Vysvětlení a změna zadávacích podmínek

Název veřejné zakázky:	„Domov Ždírec - pracoviště Jihlava“
Předmět veřejné zakázky:	stavební práce

Našli jsme nesoulad u hliníkových oken ozn.A125.

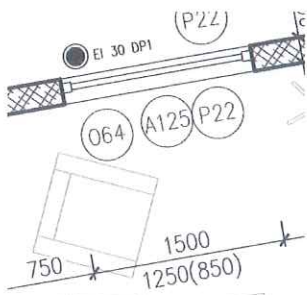
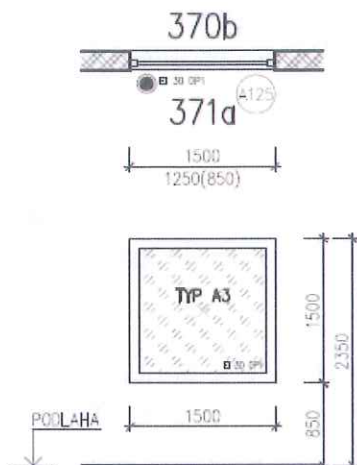
-Ve výkazu výměr je uveden rozměr 1500/1500.

-Dle půdorysu 1500/1250

- dle výpisu výrobků na schématu půdorys 1500/1250 a pohled 1500/1500

Jaký rozměr platí?

Správný rozměr je 1500/1250 mm. Opraven list výrobku PSV a zároveň i soupis prací, dodávek a služeb.
